#### RYSUNEK UZPEŁNIAJĄCY DO RYSUNKU pd-03 PROJEKTU DROGOWEGO

ANEKS DO PROJEKTU ARCHITEKTONICZNO-BUDOWLANEGO			
AAG s.c.	Nazwa zadania: Budowa budynku administracyjno-biurowego, przebudowa istniejących budynków oraz zmiana sposobu ich użytkowania, budowa wiaty na ok. 16 samochodów oraz budowa pomieszczenia gospodarczego zlokalizowanych na dz.nr 424/49,471/49,472/49,412/46 w Raciborzu przy ul. Bosackiej	PROJEKTANT mgr inż. arch. Ewa Neliop Uprawnienia budowlane w specjalności architektonicznej nr 601/76	Data: Sierpień 2008
	Inwestycja: Komenda Powiatowa Policji w Raciborzu ul. Bosacka 42 i 44	SPRAWDZAJĄCY mgr inż. arch. Małgorzata Gwoździewicz Uprawnienia budowlane w specjalności architektonicznej nr 35/03/SŁOKK/II	Branża: Drogowa
	Inwestor: Komenda Wojewódzka Policji w Katowicach ul. Lompy 19, Katowice		Skala rysunku: 1.20
	Koordynacja proj.: mgr inż. arch. Konrad Odziomek mgr inż. arch. Anna Tkaczyk		Numer rysunku: pd-03u
Wszelkie niezgodności i nieścisłości pisemnie uzgodnić z projektantem; wymiary i rzędne sprawdzić na budowie

Nawierzchnie z podbudową dla ruchu kołowego:  
 -elementy wewnętrznej komunikacji  
 pieszo-jezdnej ze stanowiskami parkingowymi  
 i podjazdem do budynków  
 -parking zewnętrzny dla interesantów  
 -placyk utwardzony pod śmietnik

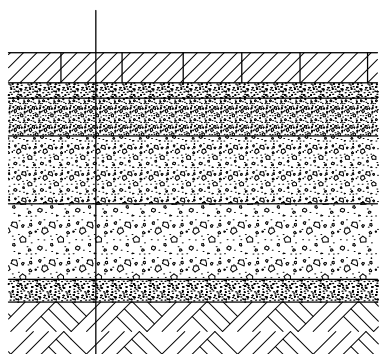
kostka betonowa drogowa typu Holland.....	8cm
podsyпка piaskowo-cementowa.....	3-4cm
kliniec kamienny (frakcja 0-31,5mm).....	10cm
łtuczeń kamienny (frakcja 0-63mm).....	18cm
łtuczeń kamienny (frakcja 31,5-63mm).....	20cm
warstwa odsączająca - piasek.....	6cm

na etapie prac budowlanych i remontowych okazało się, że podłoże gruntowe ma gorsze walory nośne niż początkowo założono w projekcie; w związku z tym przewiduje zwiększenie grubości warstw podbudowy utwardzenia w stosunku do pierwotnie zaprojektowanych.

Nawierzchnie z podbudową dla ruchu pieszego:  
 -dojście i obejście przy kojcach dla psów  
 -opaski utwardzone przy budynku

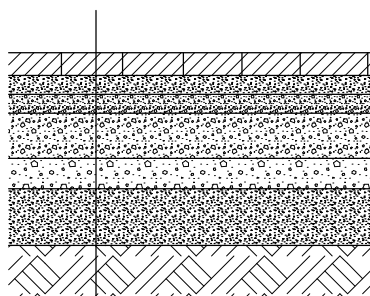
kostka betonowa drogowa typu Holland.....	6cm
podsyпка piaskowo-cementowa.....	5cm
kliniec kamienny (frakcja 0-31,5mm).....	5cm
łtuczeń kamienny (frakcja 0-63mm).....	12cm
łtuczeń kamienny (frakcja 31,5-63mm).....	8cm
warstwa odsączająca - piasek.....	15cm
